メEDIUMボトル仕様変更のお知らせ

対象製品：角型メEDIUMボトル

メディウムボトル 仕様変更のお知らせ

製品外観

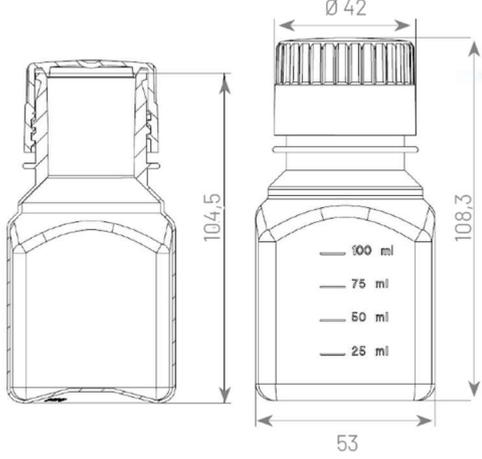
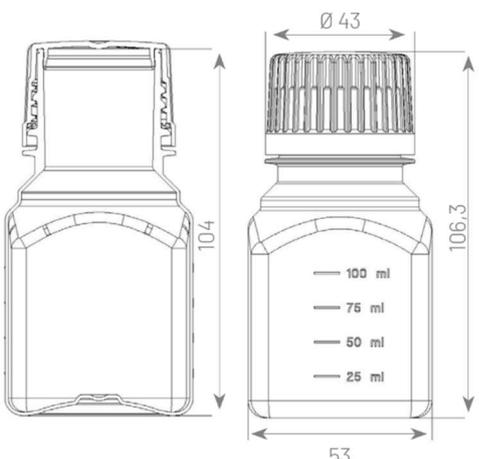
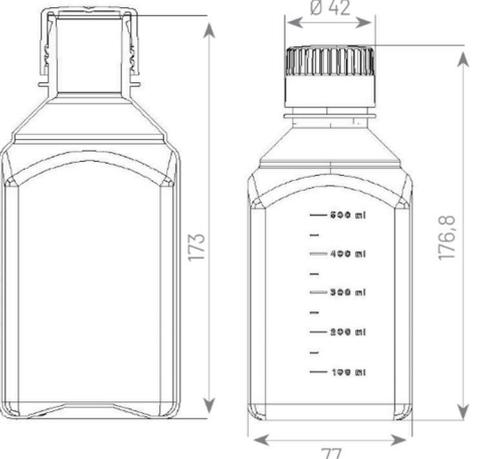
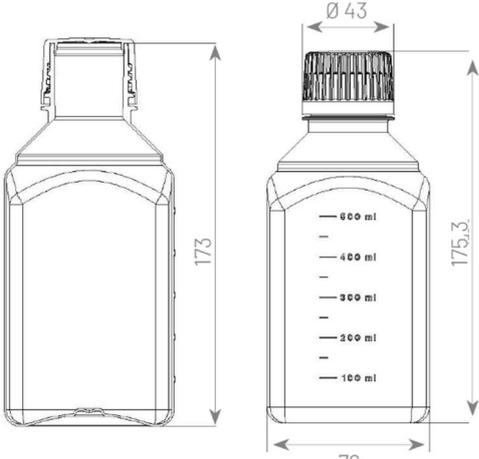
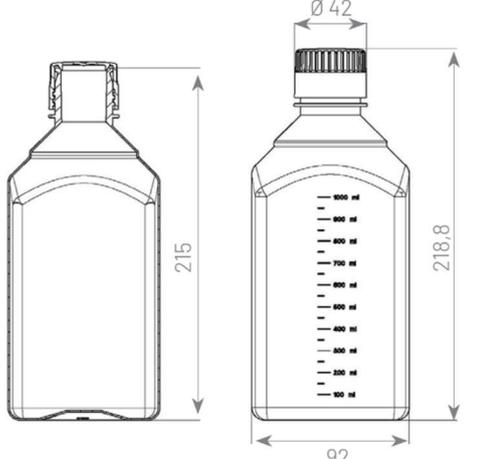
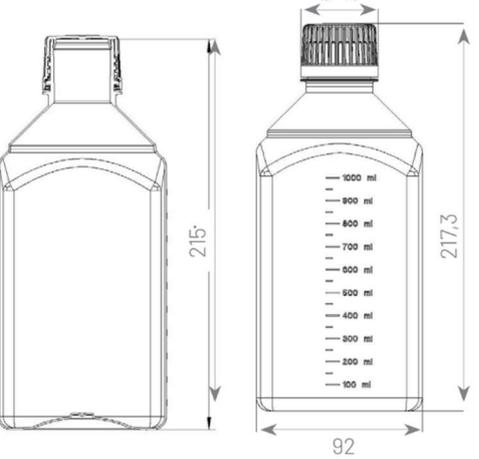
- ・無菌性保障レベルが SAL 10^{-3} から 10^{-6} に向上
- ・スクリュューキャップの密封性は IATA 規制の 95kPa 耐圧に準拠
- ・原材料は USP クラス VI 適合
- ・クリーンルームでの使用により適した、段ボール板(トレイ)を含まない内包装
- ・原材料の仕様を最適化することで持続可能性を向上
